# 023

18/08/2008

Technical Bulletin

## K02/K035468XS PSA 1.8 ja 2.0 V moottoreille

Kuva 2. Automaattikiristin (K035468XS)

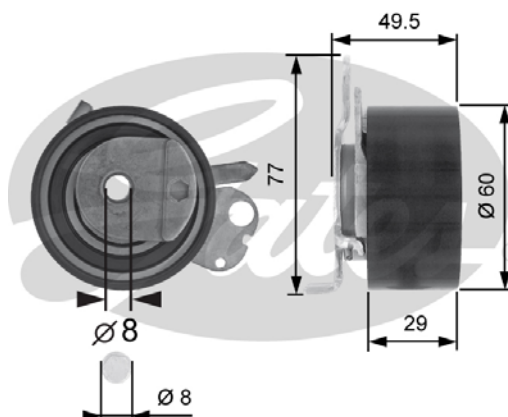
PowerGrip®-sarja K035468XS on tarkoitettu vain PSA-yhtymän **1.8** 16V -moottoreille. Se sisältää automaattikiristimen (OE-numero 082969, 9635336880, Gates-numero T43050 – katso kuva 2), joka on tarkoitettu päivittämään alunperin asennetun manuaalikiristimen. Tämä päivitys on Peugeot/Citroen-tehtaiden suosittama ja käyttämä, joten manuaalikiristintä ei pidä käyttää enää 1.8-moottoreissa.

Kuva 3.

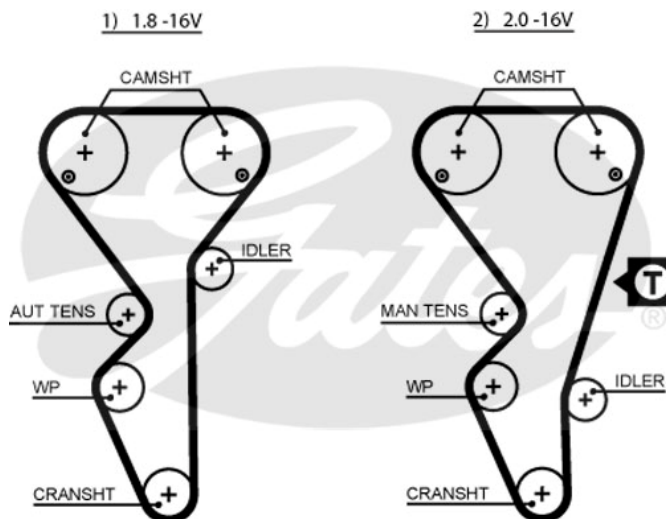
Huomasimme myös, että käyttämämme asennuspiirrustukset eivät olleet 100 % oikeat: 2.0 16V moottorissa ohjainrulla pitää olla hihnapyörästössä alempana.

Oikea piirros on kuvassa 3.

Tämän 2.0 16V -moottorin oikea hihnan kireys pitää mitata (Gates STT-1) oikeanpuoleisen nokka-akselin hihnapyörän ja tämän ohjainrullan välistä (syötä 5468XS-2).

Piirroksemme ja suosituksemme muutetaan tämän tiedotteen mukaisiksi jakohihna- ja asennussarjapakkauksiin.
